變更土城都市計畫（配合捷運萬大—中和—
樹林線第二期路線）（LG10、LG12站）

主要計畫書

變更機關：新北市政府

中華民國112年11月

圖 6.2-1 LG10 站（變 1 案）變更內容示意圖

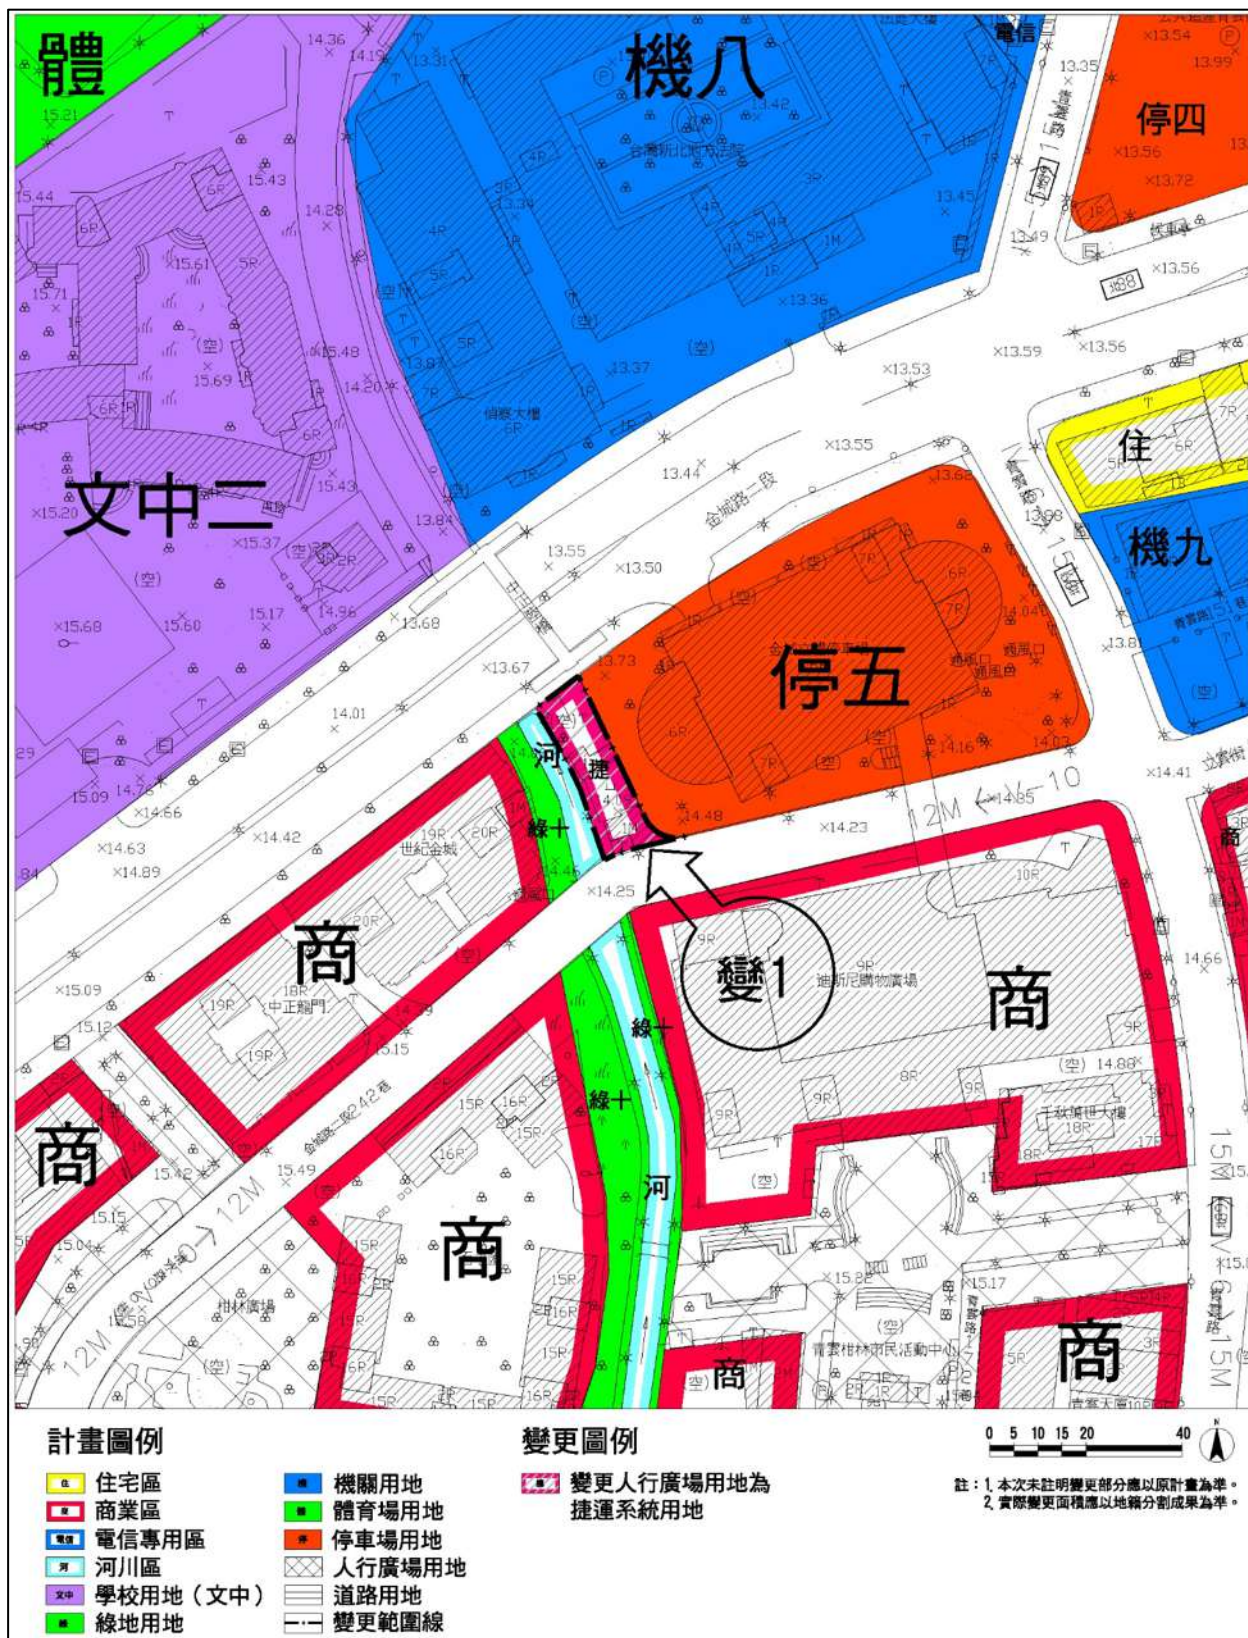
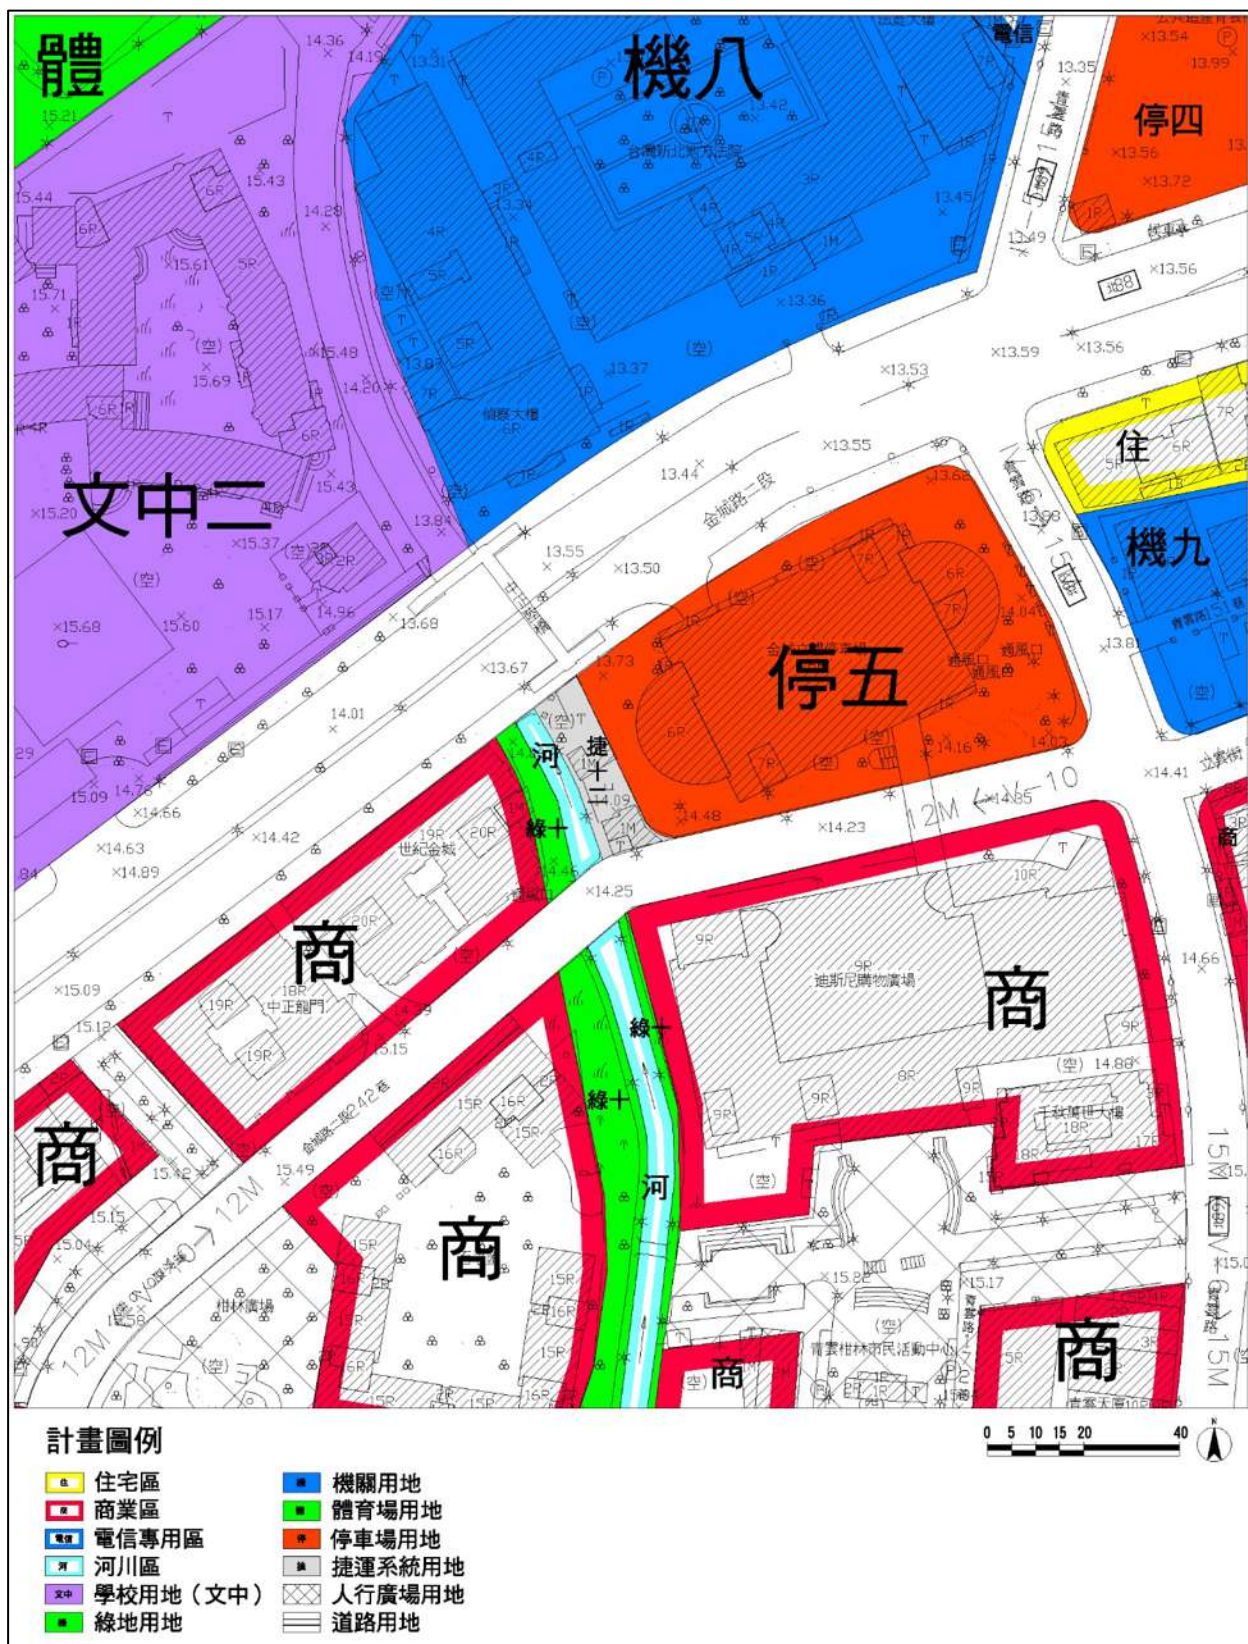
一、變更編號1：變更為捷運系統用地

LG10車站出入口C位於金城路二段南側、停五西側，面積約0.0380公頃，現況為人行廣場、中正陸橋使用，原土地使用分區為人行廣場用地。

車站出入口C設置於金城停車場及大安圳間，變更人行廣場用地為捷運系統用地，未來採協議價購或徵收方式取得。

圖 6.2-2 LG12 站（變 2 案、變 3 案）變更內容示意圖

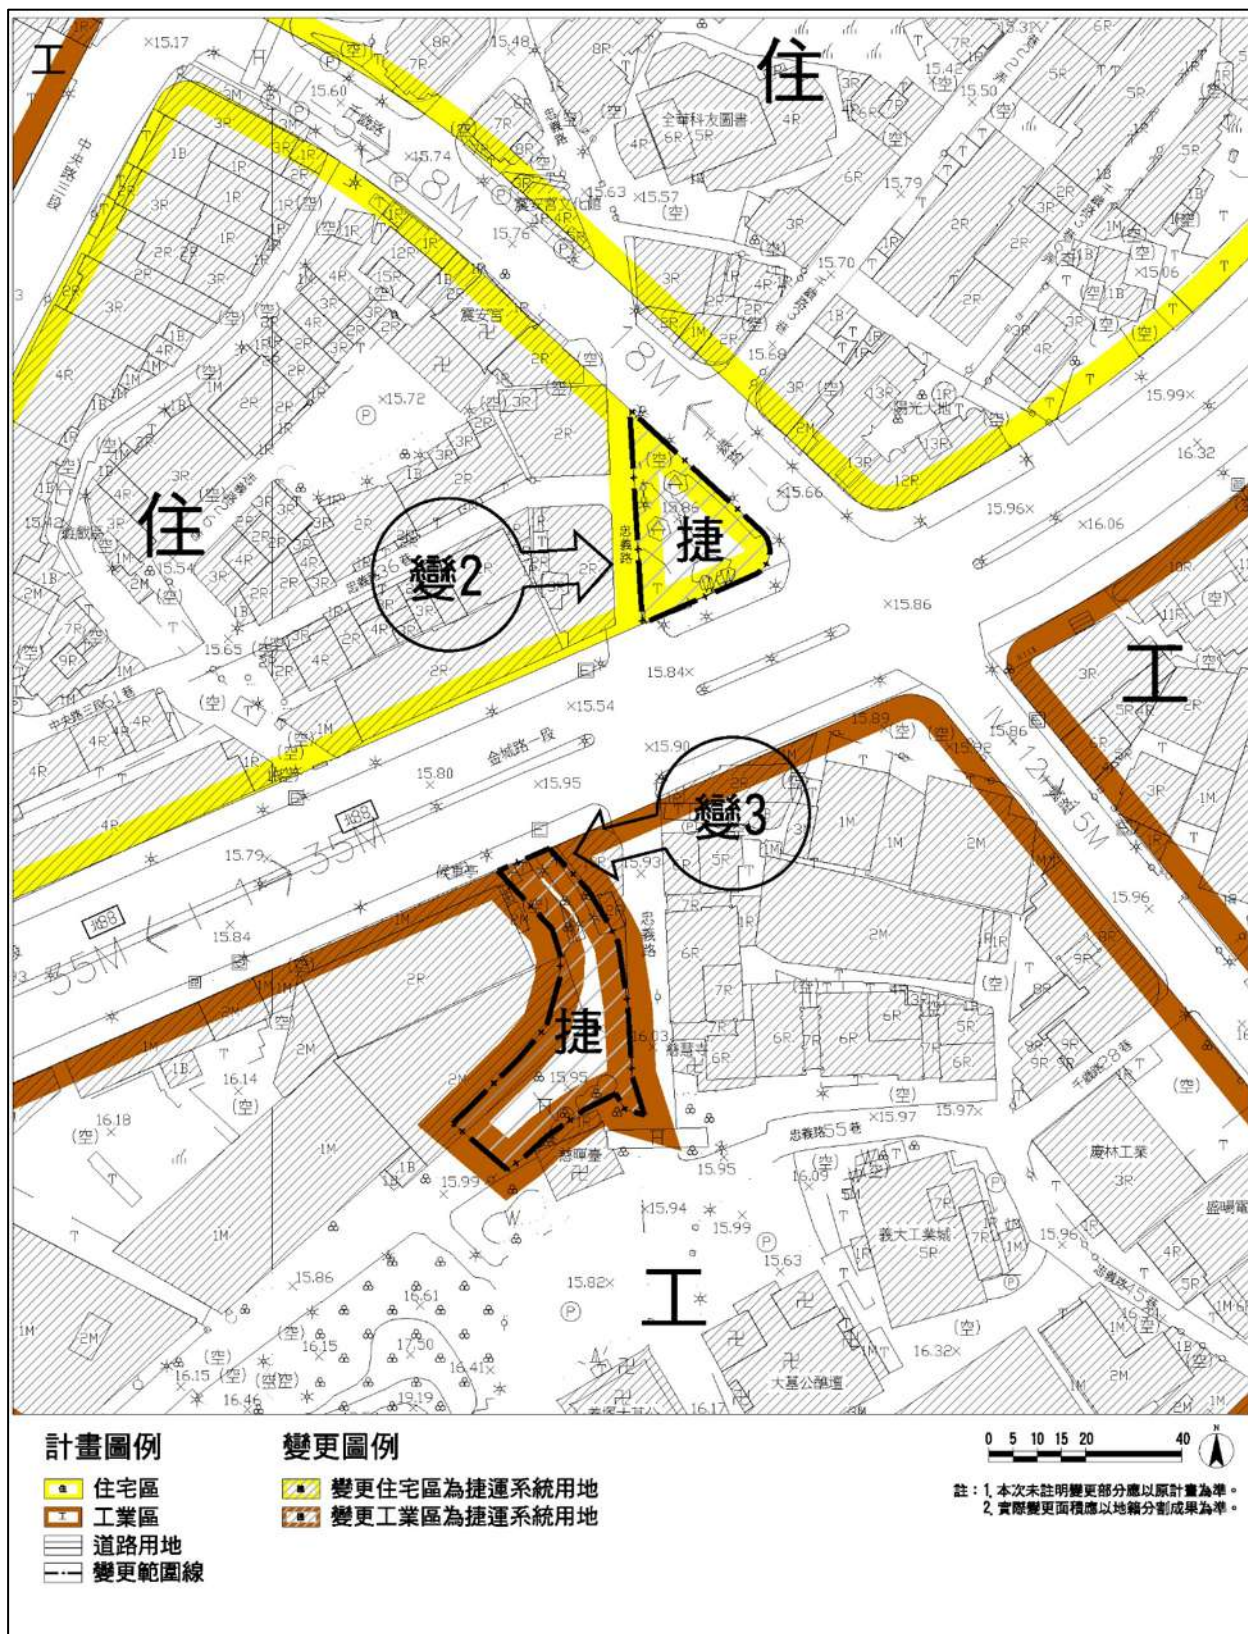
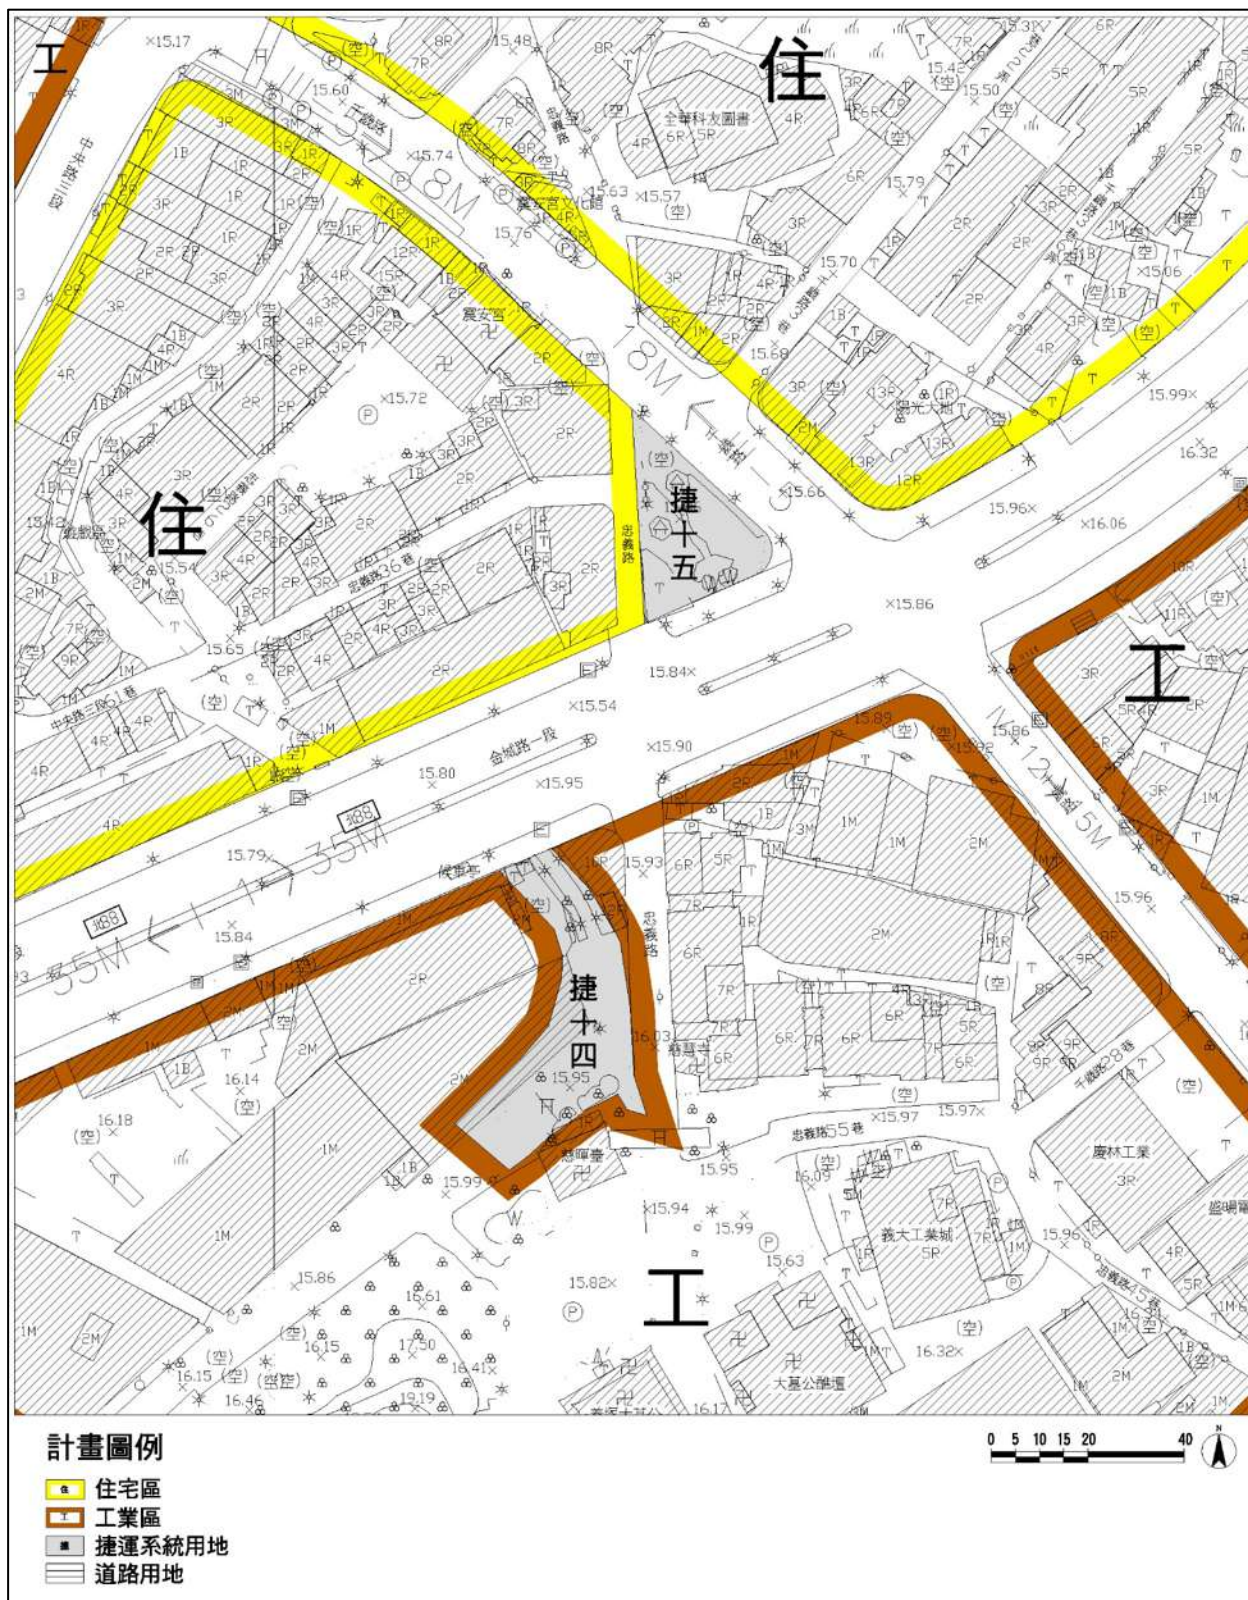
二、變更編號2：變更為捷運系統用地

LG12車站出入口A位於金城路一段西側，面積約0.0689公頃，現況為大墓公公園、空地、鐵皮建築使用，原土地使用分區為住宅區。

三、變更編號3：變更為捷運系統用地

LG12車站出入口B位於金城路一段及忠義路交叉口附近，面積約0.1105公頃，現況為綠化步道使用，原土地使用分區為工業區。

原出入口A設置於金城路一段西側，大墓公公園旁之街廓，以較完整地籍與街廓方式劃設，將變更住宅區為捷運開發區，並採土地開發方式辦理，惟考量土地權利關係人經溝通後仍無參與捷運開發意願，爰採替代方案，將站體東移至大墓公公園前方，將變更部分住宅區為捷運系統用地，變更範圍原包含大墓公公園西側忠義路，後因軌道定線調降減少使用忠義路，未來採協議價購或徵收方式取得。

出入口B設置於金城路一段東側，將變更部分工業區為捷運系統用地作出入口使用，惟因土地權利關係人反對設置出入口，爰採替代方案，將出入口往東移至忠義路旁行政院農業部農田水利署管有之工業區土地，變更為捷運系統用地，未來採撥用方式辦理。

附圖一 溪城路西側新增變更內容

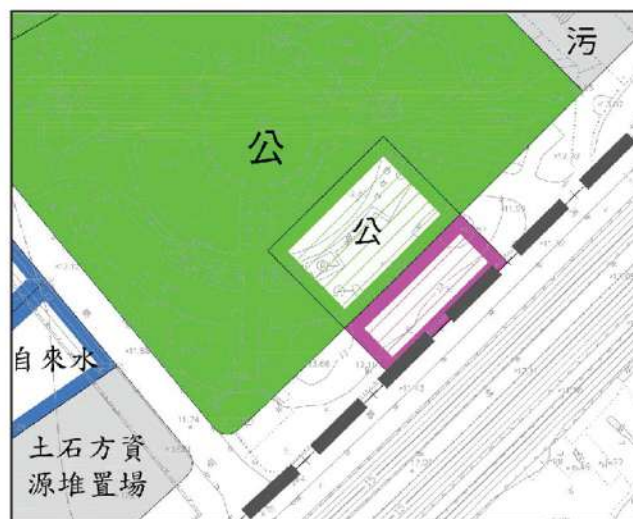
位置	變更內容	
	原計畫(公頃)	新計畫(公頃)
溪城路西側與環漢路四段交叉	公園用地(0.24) (以區段徵收方式開闢)	公園用地(0.24) (排除區段徵收範圍)
	道路用地(0.15) (以區段徵收方式開闢)	道路用地(0.15) (排除區段徵收範圍)

附圖二 樹林都市計畫路線段(高架墩柱)修正後變更示意圖

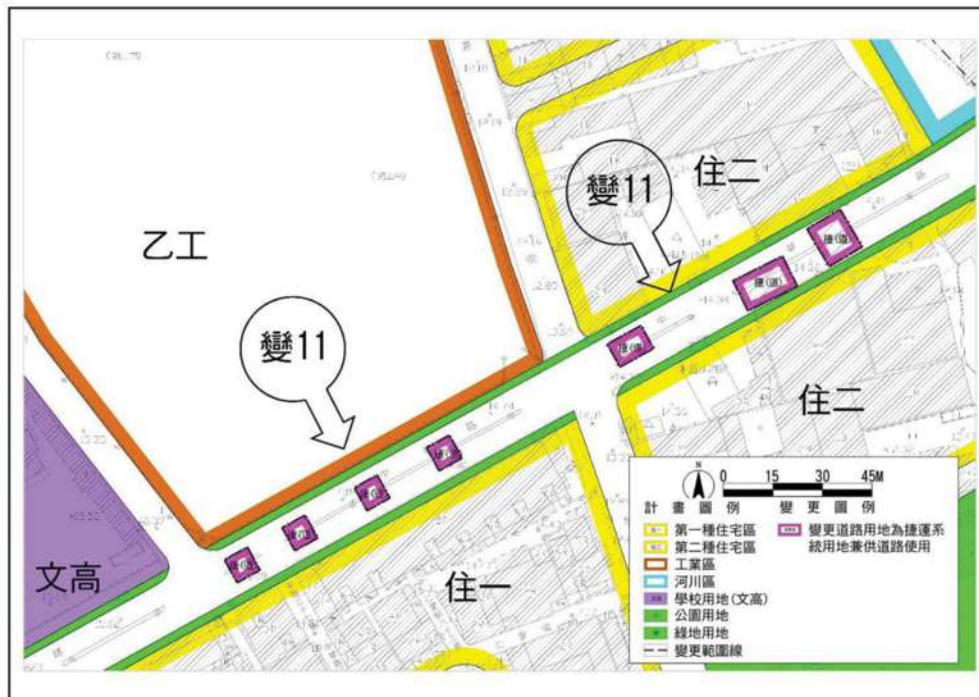
編號	位置	變更內容	
		原計畫 (公頃)	新計畫 (公頃)
11	萬大線二期高架路線段	道路用地 (0.0672)	捷運系統用地兼供道路使用 (0.0672)

附圖三 樹林(三多里地區) 都市計畫路線段(高架墩柱)修正後
變更示意圖

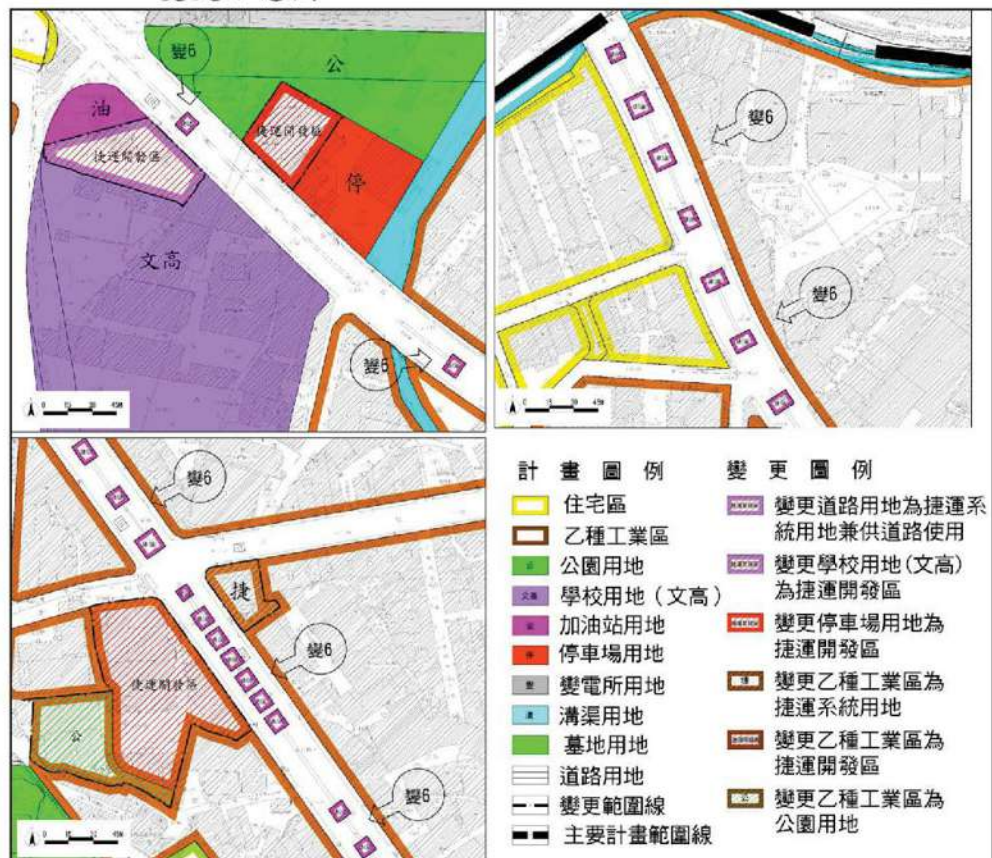
編號	位置	變更內容	
		原計畫 (公頃)	新計畫 (公頃)
6	萬大線二期高架 路線段	道路用地 (0.2666)	捷運系統用地兼供道路使用 (0.2666)

附圖 3 土城都市計畫 LG12 站(捷十八、捷十四)修正後變更示意圖

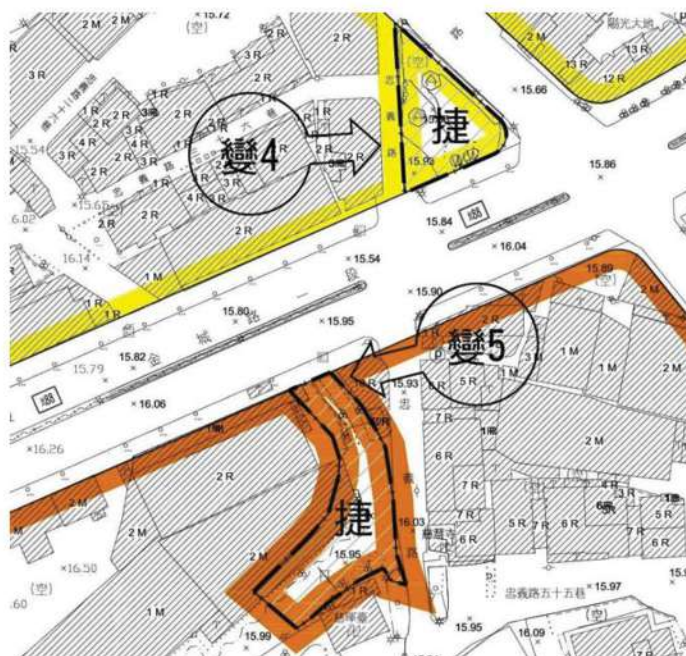
報部 編號	位置	變更內容	
		原計畫(公頃)	新計畫(公頃)
4	金城路一段西側，大基公公園及忠義路	第一種住宅區 (0.0689)	捷運系統用地(0.0689)
5	金城路一段及忠義路交叉口	乙種工業區(0.1105)	捷運系統用地(0.1105)
